Oggetto: **[ID: 8330]** Progetto di un impianto agrovoltaiico denominato “SV94” della potenza pari a 14,03 MW e delle relative opere di connessione alla RTN, da realizzarsi nei comuni di Brindisi e Cellino San Marco (BR).

Proponente: Società HEPV 12 S.r.l.

Procedura: VIA nell'ambito PNIEC-PNRR ai sensi dell'art. 23 del D.lgs. 152/2006.

Parere tecnico istruttorio della Soprintendenza Speciale per il PNRR.

Fig. 2 in azzurro l'impianto in valutazione - Localizzazione impianti FER . Elaborazione SABAP BR LE (agg. anagrafica giugno 2023)

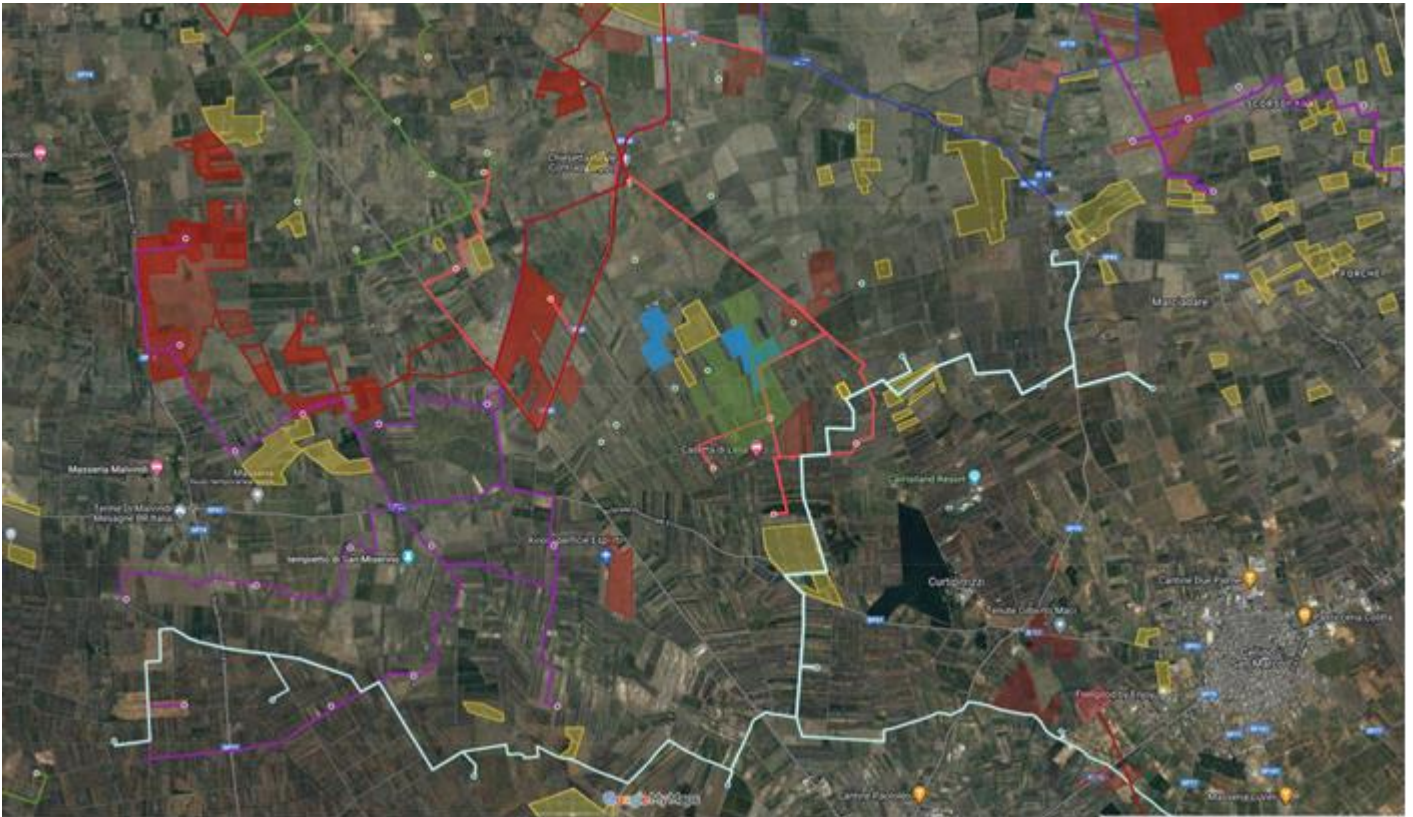
Quanto affermato è supportato, oltre che dall'anagrafica FER, rilevabile per il territorio in analisi, ed evidenziato dalle elaborazioni grafiche effettuate per la valutazione del progetto in argomento della Società HEPV 12 srl, dalla SABAP di BR-LE (riferibili all'anagrafica di giugno 2023 e in continuo aggiornamento). Nella Fig 2, si rappresentano gli impianti FER– eolici e fotovoltaici – realizzati (in giallo), autorizzati (in verde) e in corso di istruttoria (in rosso). I suddetti impianti sono considerati anch'essi detrattori in quanto hanno già comportato un elevato consumo di suolo e una rilevante trasformazione dell'uso del territorio e della texture agricola con le relative alterazioni delle visuali.

Si veda in particolare l'imponente lo stravolgimento dei rapporti di scala (oltre che di uso del suolo) in corso **tra la texture agricola storica e nuova e diversa texture degli impianti** e delle loro reti di connessione, molto evidente dalla sola rappresentazione planimetrica in foto inserimento.
